UNIWERSYTECKI DZIECIĘCY SZPITAL KLINICZNY im. L. Zamenhofs w Białymstoku

PN- 9/25/27/3

Dotyczy: postępowania o udzielenie zamówienia publicznego, prowadzonego w trybie podstawowym
Remont i przebudowa pomieszczeń budynku G na potrzeby nowej kuchni Uniwersyteckiego Dziecięcego
Szpitala Klinicznego w Białymstoku – znak sprawy PN-9/25/27

Poniżej wytyczne komór chłodniczych

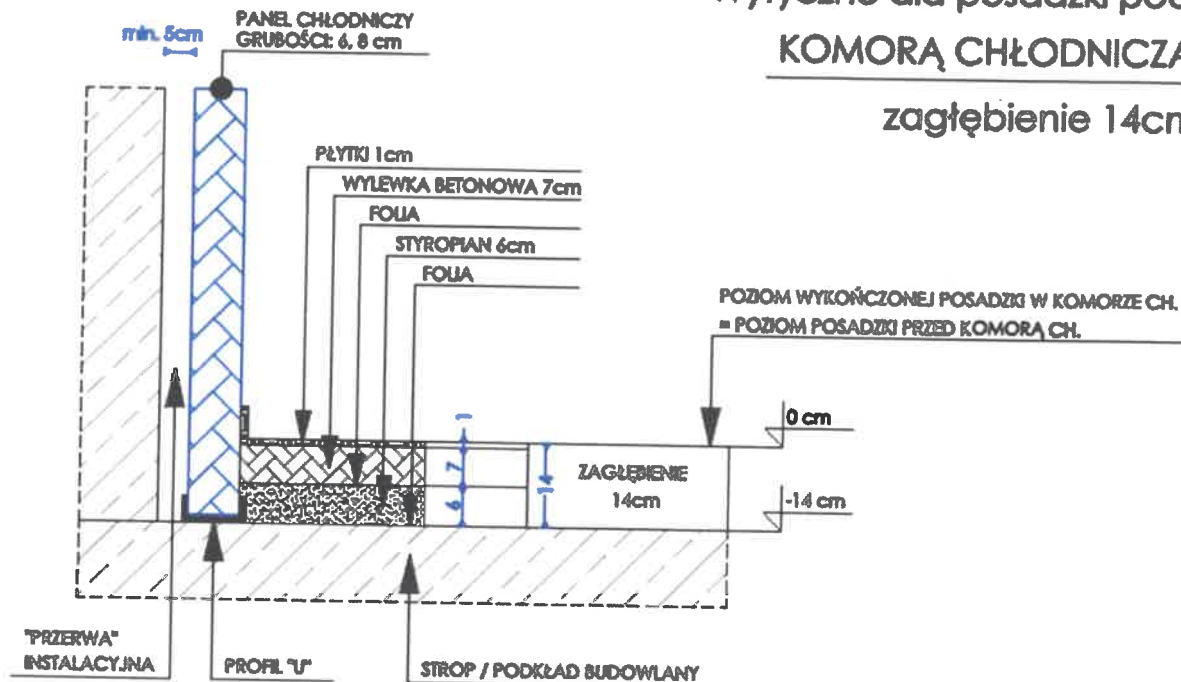
10. Prosimy o uzupełnienie informacji w poniższym zakresie: Brak danych dla komór chłodniczych, brak doborów agregatów i wykazu płyt warstwowych.

Odpowiedź: Należy zastosować kompletne, gotowe komory chłodnicze wyposażone w agregaty, dostarczane jako całość przez producenta komór.

Płyta warstwowa poliuretanowa 100mm / biało- biała

Wysokość wewnętrzna komór- 2,5m (h)

Drzwi chłodnicze zawiasowe 100x 2000(h) mocowane na mur

Podłoga budowlana

Izolacja ścian ustawiona na „chudziaka”. Na podłogę należy ułożyć izolację no. Styropian –ok. 80-100mm + posadzka – ok. 50-60mm + gres

**Wytyczne dla posadzki pod:
KOMORĄ CHŁODNICZĄ
zagłębienie 14cm**

Instalacja chłodnicza prowadzona wewnątrz komór w korytkach pcv na zewnątrz budynku .

Agregaty zewnętrzne umieszczone na ścianie zewnętrznej budynku – odległość od komór – do 15mb

Do każdej komory doprowadzić odpływ skroplin z chłodnicy

Do każdego z agregatów doprowadzić zasilanie – odrębny obwód elektryczny i odrębnie zabezpieczony,

Do każdej z komór doprowadzić zasilanie w okolicy drzwi wejściowych – odrębny obwód elektryczny i odrębnie zabezpieczony,

Poniżej wytyczne komór chłodniczych

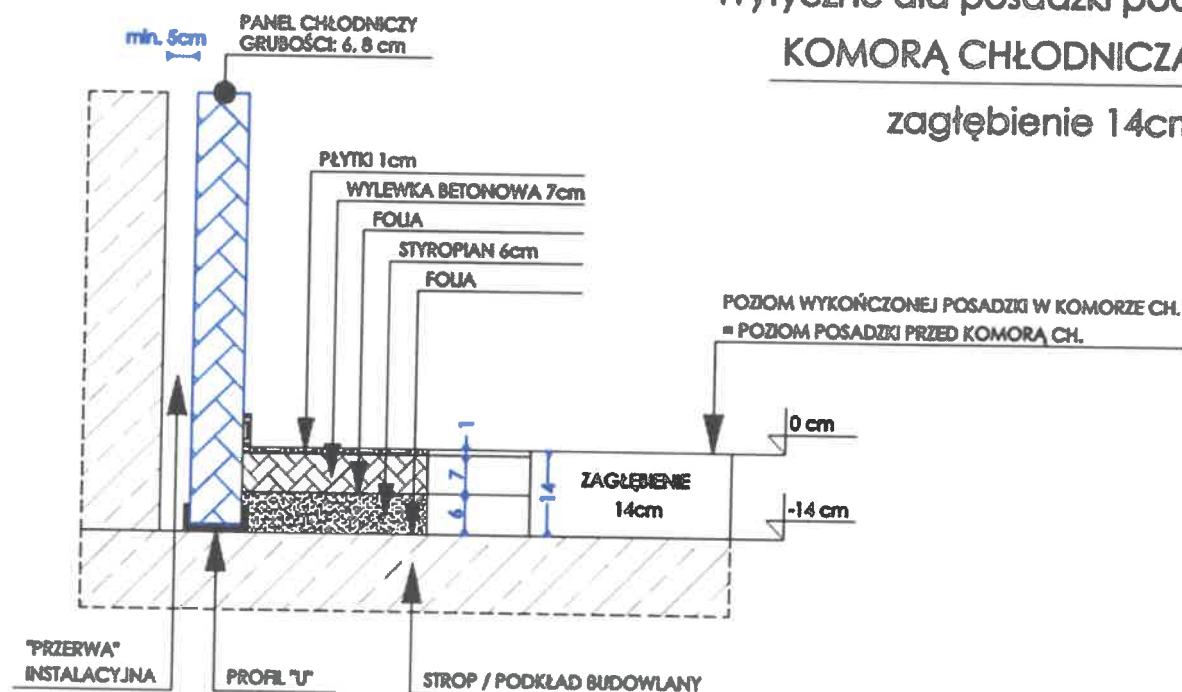
24. W projekcie architektury pom. -1/04 na rysunku zaznaczono obudowę ścian i sufitu płytą warstwową jak w komorach chłodniczych a w projekcie technologii jest brak oznaczenia obudowy. Czy pomieszczenie -1/04 ma pełnić funkcję komory chłodniczej (z agregatami chłodniczymi), czy zwykłego pomieszczenia?

Płyta warstwowa poliuretanowa 100mm / biało- biała

Wysokość wewnętrzna komór- 2,5m (h)

Drzwi chłodnicze zawiasowe 100x 2000(h) mocowane na mur

Podłoga budowlana

Izolacja ścian ustawiona na „chudziaka”. Na podłogę należy ułożyć izolacje no. Styropian –ok. 80-100mm + posadzka – ok. 50-60mm + gres

Wytyczne dla posadzki pod: KOMORĄ CHŁODNICZĄ zagłębienie 14cm

Instalacja chłodnicza prowadzona wewnątrz komór w korytkach pcv na zewnątrz budynku .

Agregaty zewnętrzne umieszczone na ścianie zewnętrznej budynku – odległość od komór – do 15mb

Do każdej komory doprowadzić odpływ skroplin z chłodnicy

Do każdego z agregatów doprowadzić zasilanie – odrębny obwód elektryczny i odrębnie zabezpieczony,

Do każdej z komór doprowadzić zasilanie w okolice drzwi wejściowych – odrębny obwód elektryczny i odrębnie zabezpieczony,
